## 第18回豊島廃棄物等技術委員会議事録

平成15年9月7日(日)  
13:00~  
場所：マリンパレスさぬき

図3-4 揚水試験中の地下水位経時変化図

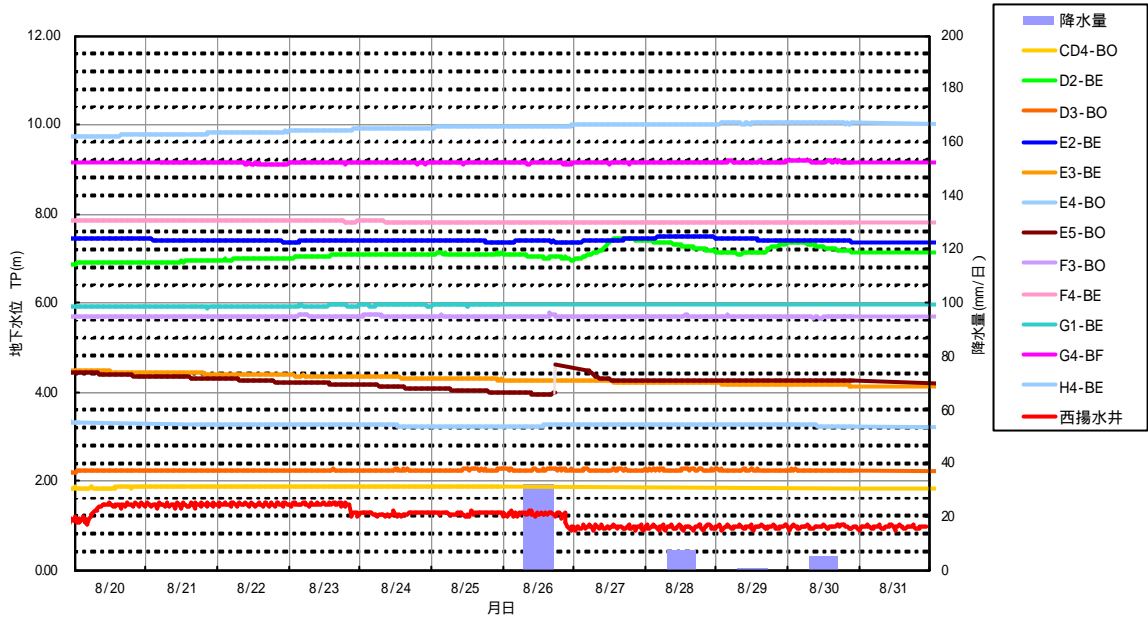
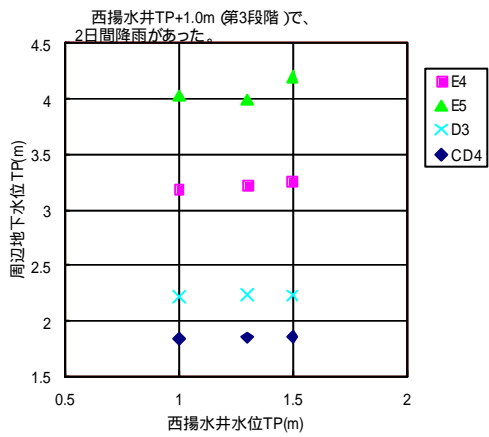
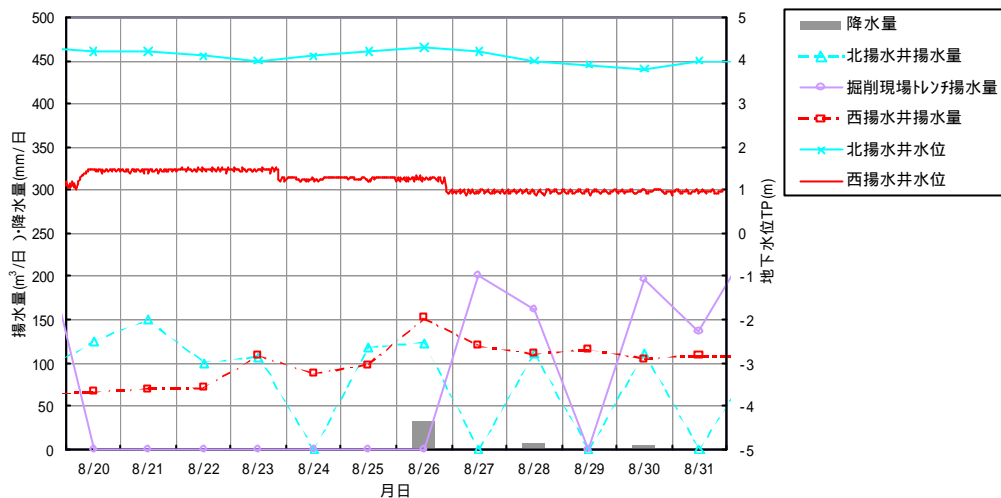
- ・地下水コンタでの南側の盛り上がりは今までの調査では見られなかった。そこだけなのか、周辺一体が上がっているのかのチェックを十分行うこと。
- ・西揚水井をTP + 1.0 mにした場合に漏水しないことが担保できるかどうかを更に検証すること。
